STOBD - SB11101210 - CONECTOR RESORTE

Amortiguadores de Porton

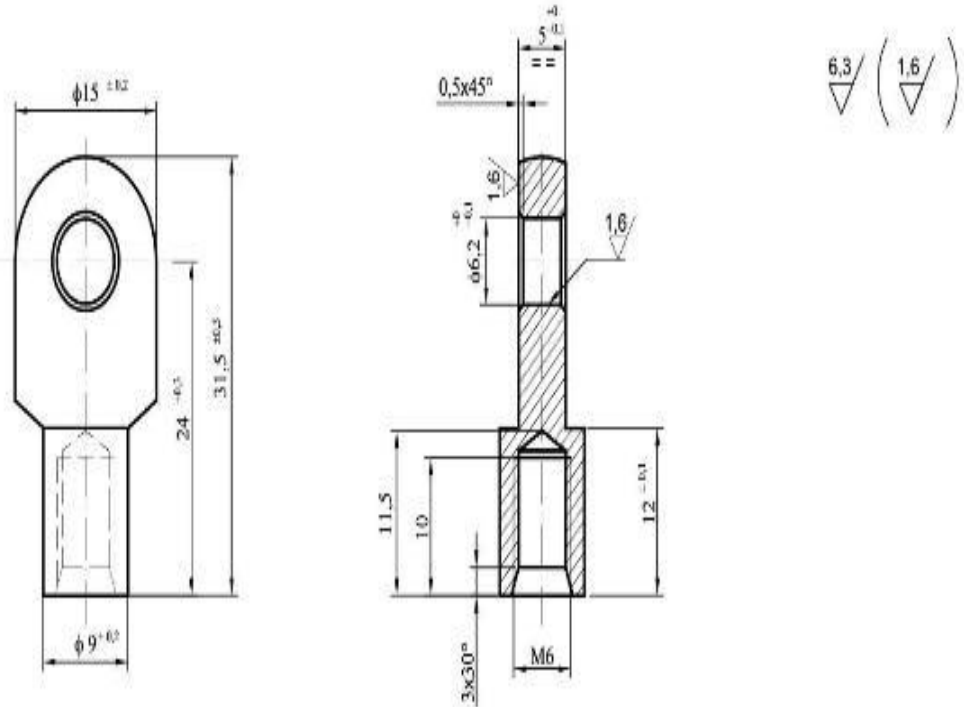
SIRA NO	DEĞİŞİKLİK	TARİH	İMZA
2	1,5x30° lik havşa ölçüsü 3x30° olarak değiştirildi.	23.08.2016	S.Ç
1	1,5x45° lik havşa ölçüsü 1,5x30° olarak değiştirildi.	13.02.2015
